(仮称) 印西クリーンセンター次期中間処理施設整備事業 環境影響評価方法書
委員から寄せられた質疑・意見に対する都市計画決定権者の見解

令和 3 年 10 月 29 日提出
印西市

図5-8 目標達成に向けた総ごみ排出量予測値の推移

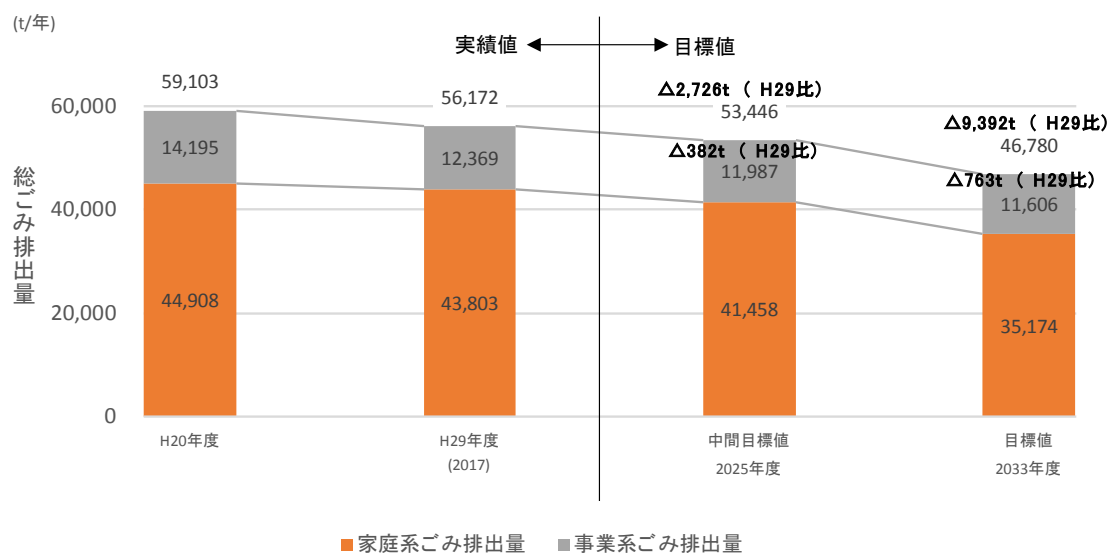
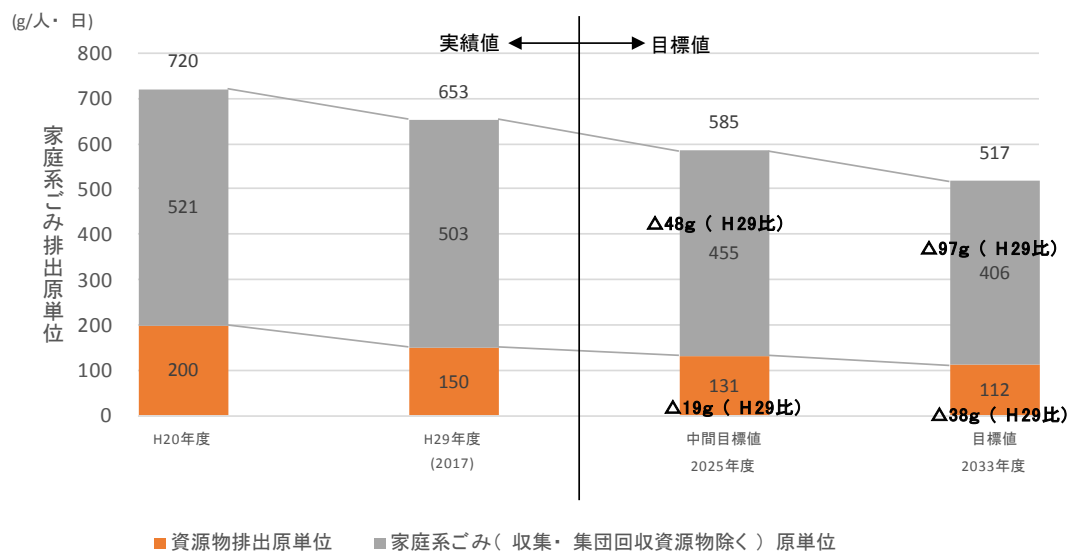
No.	項目	細目	質疑・意見の概要	都市計画決定権者の見解	備考
1	事業の目的及び内容	事業計画	(9月17日委員会での質疑・意見) 廃棄物推定の値について、p.15に目標達成の推移が出ており、平成31年度のごみ処理基本計画が出典となっているが、目標値の数値が出典と違う。	(9月17日委員会での回答) 確認後、回答します。 (9月17日委員会後の追加回答) 方法書P.15の表2.3-6は「印西地区ごみ処理基本計画 平成31年3月」(以下、「ごみ処理基本計画」という。)P.74の表5-19(過去の実績を基にした排出量予測値)に「ごみ処理基本計画」(資料編)P.39の表2-4-1(施策実施後のごみ処理・処分量の目標値(構成市町計))の人口、焼却処理量、破碎・選別処理量を加えたものとなっています。また、家庭系ごみは一人1日あたりの排出量の表示となっています。 方法書P.15の図2.3-5はごみ処理基本計画P.74の図5-8(目標達成に向けた総ごみ排出量予測値の推移)と同様です。 なお、「ごみ処理基本計画」は、実績値に基づくごみ排出量の予測値を算出し、減量化目標を定量化し、減量後の目標値を定めています。方法書は、「ごみ処理基本計画」に従い、目標値を基本として引用しています。	別紙1
2	事業の目的及び内容	事業計画	(9月17日委員会後に寄せられた追加質疑・意見) 排出量目標値の推移について(表2.3-6または図2.3-5)施設規模や煙突の高さの決定時に用いられる焼却処理量の推定値が、出典である「印西地区ごみ処理基本計画 平成31年3月」または「印西地区ごみ処理基本計画 平成31年3月(資料編)」と異なっている。この数値の算出方法について説明されたい。	(9月17日委員会後の追加回答) 方法書P.15の表2.3-6は「ごみ処理基本計画」P.74の表5-19(過去の実績を基にした排出量予測値)に「ごみ処理基本計画」(資料編)P.39の表2-4-1(施策実施後のごみ処理・処分量の目標値(構成市町計))の人口、焼却処理量、破碎・選別処理量を加えたものとなっています。また、家庭系ごみは一人1日あたりの排出量の表示となっています。 方法書P.15の図2.3-5は「ごみ処理基本計画」P.74の図5-8(目標達成に向けた総ごみ排出量予測値の推移)と同様です。 なお、「ごみ処理基本計画」は、実績値に基づくごみ排出量の予測値を算出し、減量化目標を定量化し、減量後の目標値を定めています。方法書は、「ごみ処理基本計画」に従い、目標値を基本として引用しています。	No.1 回答に 同じ

図3-6 排水処理フローシート

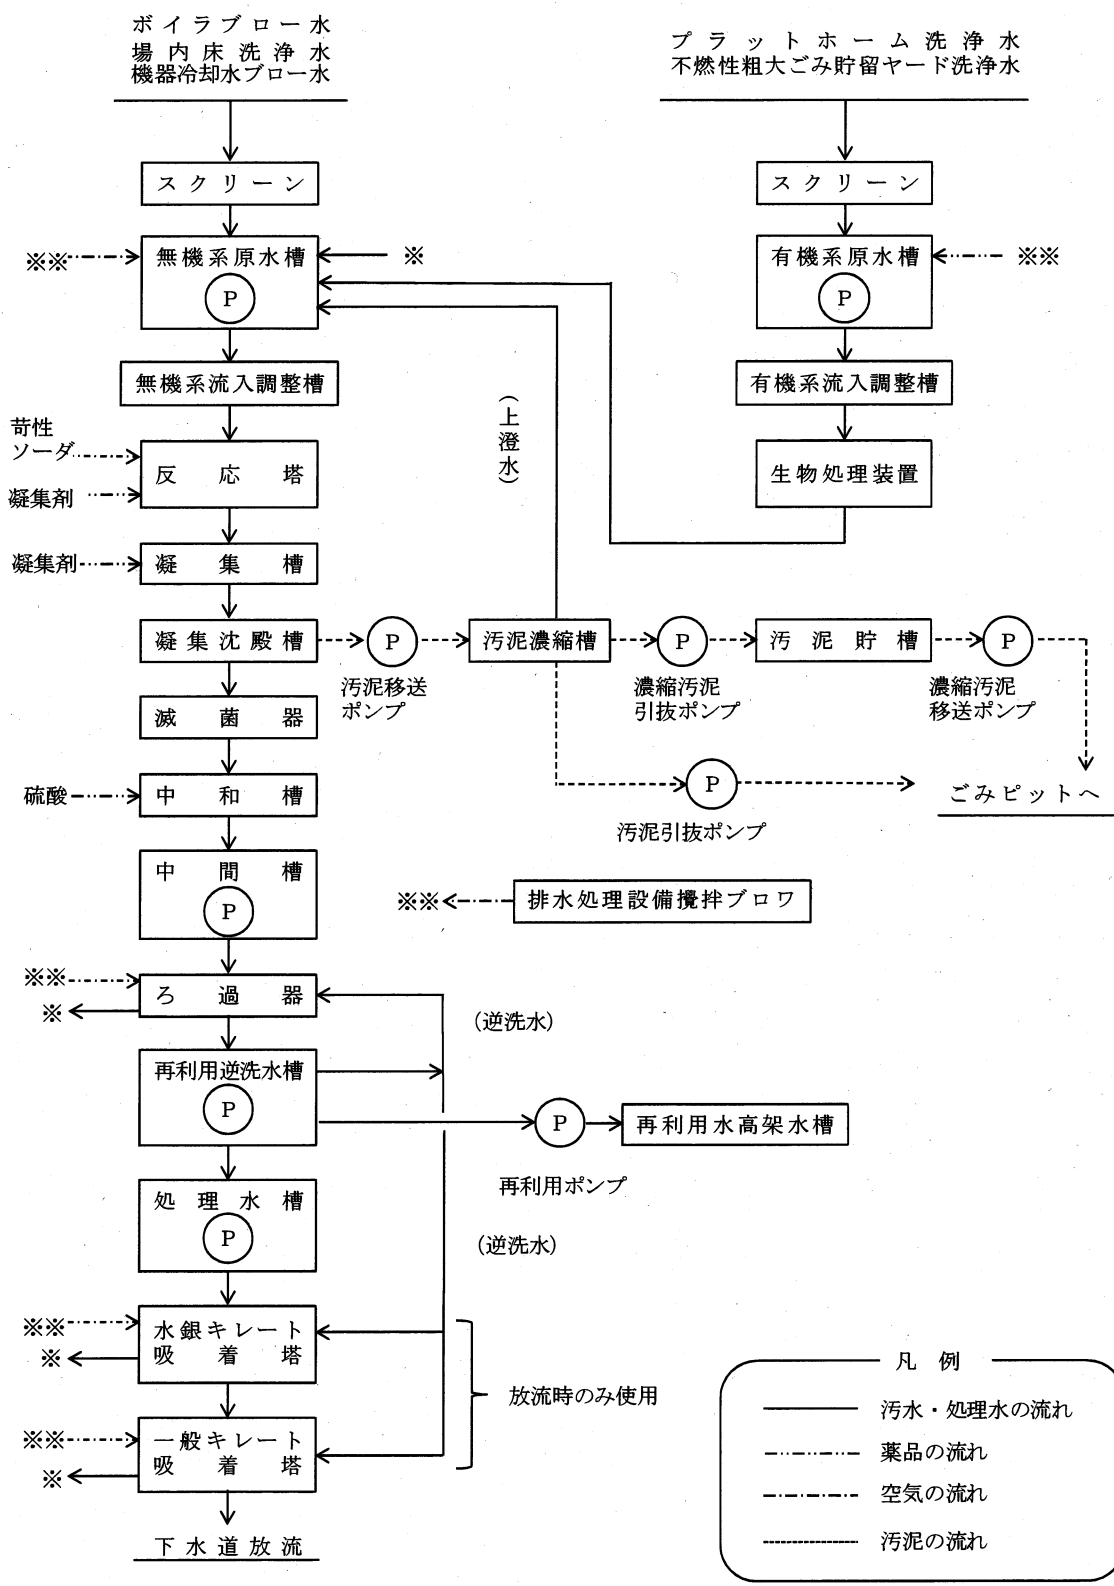
No.	項目	細目	質疑・意見の概要	都市計画決定権者の見解	備考
7	事業の目的及び内容	事業計画	(9月17日委員会後に寄せられた追加質疑・意見) 下水に流す前に、処理を行うとの記載があるが、どのような処理をする予定なのか。排水中の臭気物質が多いという記載があったので、それに対応したような処理を考えているのか。	(9月17日委員会後に寄せられた追加質疑・意見の回答) 排水は、下水道に放流するため「下水排除基準」を満足する処理設備を整備します。 処理方式は、各排水源の排水水質をもとに、有機系排水、無機系排水に区分し選定します。 参考までに現施設（次期施設と同様下水道接続）の排水処理フロー図を添付します。 なお、臭気はプラットホーム等の洗浄対象物から発生すると考えられますが、プラットホーム等には扉やエアカーテンを設置し臭気対策を図る計画です。洗浄水（排水）は管渠により工場棟内の排水処理施設へ流入し処理されるもので、一連の排水処理は臭気対策が講じられた施設内で行われます。	別紙3
8	事業の目的及び内容	事業計画	(9月17日委員会後に寄せられた追加質疑・意見) 印旛沼流域水循環健全化会議では、印旛沼ルールを策定し、雨水浸透を推奨している。印西市も健全化会議のメンバーであり、印旛沼の水環境保全に尽力頂いている。クリーンセンターの建設に際しては、印旛沼ルールを踏まえ、雨水浸透についても検討されたい。	(9月17日委員会後に寄せられた追加質疑・意見の回答) 構内の雨水排水については、関連基準等に基づき、適切な雨水排水設備を計画し、雨水浸透施設を設置します。	
9	事業の目的及び内容	事業計画	(9月17日委員会後に寄せられた追加質疑・意見) 雨水は貯留してから排水路に流すとあったが、どの程度の降水量に対応できるようなものを考えているのか。写真を見ると排水先がだいぶ心もとないように見えるので、土水路からコンクリート張りになることで、大量の雨水が流れた場合の周囲への影響が懸念される。	(9月17日委員会後に寄せられた追加質疑・意見の回答) 雨水は、「千葉県における宅地開発等に伴う雨水排水・貯留浸透計画策定の手引き」平成18年9月；千葉県県土整備部)の設計基準に基づき、年超過確率1/50の降雨強度式により設定した防災調整池により放流量の調整を行って吉田排水路に放流します。 同手引きでは、許容放流比流量を0.025 m ³ /s/haと規定していますが、放流先となる吉田排水路を機能管理する印旛沼土地改良区との協議の結果、放流比流量を0.0113 m ³ /s/haとする指導を受けています。現状の流況と変わることがないように、敷地内に防災調整池を設け、流量調整を行ったうえでの放流となることから、大雨が発生した際にも、周囲への影響は少ないと考えています。 なお、排水先の吉田排水路は0.0113 m ³ /s/haに対し、十分な断面を有しており、許容比流量が僅かなため、水路に対する影響は少ないと考えておりますが、水路管理者と調整のうえ、計画を進めます。	別紙4

図 1-6-7 日影計算結果

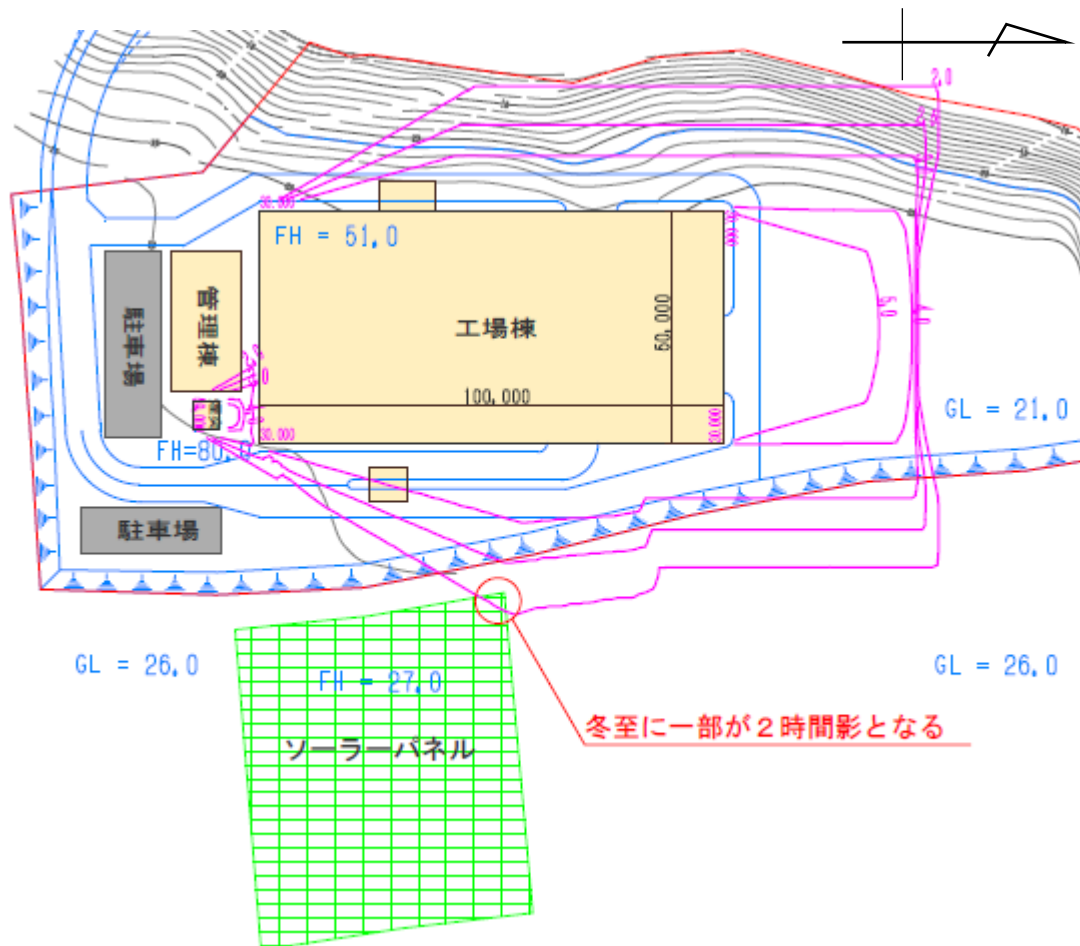
No.	項目	細目	質疑・意見の概要	都市計画決定権者の見解	備考
24	調査・予測・評価	人と自然との触れ合いの活動の場	(9月17日委員会での質疑・意見) 人と自然との触れ合いの活動の場について、パッカー一車が通ることによって人への影響が懸念される。図3.2-1に収集運搬ルートを追加して、通学路等と収集運搬ルートが重なることがないか確認されたい。	(9月17日委員会での回答) 回答なし。 (9月17日委員会後の追加回答) 「人と自然との触れ合いの活動の場」の調査地域として、収集運搬車両の主要な走行ルートで車両が集中する県道八千代宗像線及び市道00-122号線(予定)を対象としています。 この道路の沿線は、「船穂小学校」、「いには野小学校」の学区となっており、同学区の通学路の状況についても把握しています。 なお、小学生が徒歩で通る通学路と車両が集中する道路が重なることはありません。	
25	調査・予測・評価	廃棄物	(9月17日委員会での質疑・意見) 主灰、飛灰を廃棄物として捉えるのであれば、廃棄物の調査項目に選定すべきである。	(9月17日委員会での回答) 主灰、飛灰のような、廃棄しなければならないもの、最終処分するものも廃棄物の項目で取り扱います。これらの適正な処理を図ります。	
26	調査・予測・評価	廃棄物	(9月17日委員会での質疑・意見) 廃棄物について、環境保全措置に係る減量化とは何を意味しているのか。焼却と破碎の混合の施設の場合、破碎のほうは、ごみから資源と可燃を選別する働きを持っているが、焼却については、埋立するしかないものが廃棄物という認識である。	(9月17日委員会での回答) 回答なし。 (9月17日委員会後の追加回答) 焼却における、環境保全措置に係る廃棄物の減量化は、灰からの資源回収を想定しています。	
27	その他	その他	(9月17日委員会での質疑・意見) 対象事業実施区域東側に太陽光発電がある。太陽光発電の所有者との交渉は済んでいるか。住民の理解、合意形成は重要であるため、確実に取得されたい。	(9月17日委員会での回答) 太陽光発電の所有者との交渉は行っていません。 住民の理解、合意形成には十分に注意して進めます。 (9月17日委員会後の追加回答) 太陽光発電への日照の影響については、『次期中間処理施設整備事業施設整備基本計画追加策定』(平成30年3月)で検証しており、煙突を最も太陽光発電に影響が出ると考えられる南東に配置しても、その影響が僅かであることを確認しています。影響の出ない配置を検討することは容易であり、実施設計時に太陽光発電に影響が出ない配置計画を策定します。	別紙5

計算の結果、冬至に煙突の影が一部約2時間の影を落とすことが判明した。煙突を最もソーラーパネルに影響が出ると考えられる南東に配置しても、その影響が僅かなことから、影響の出ない配置を検討することは容易であり、実施設計時にはソーラーパネルに影響が出ない配置計画を策定することに努める。
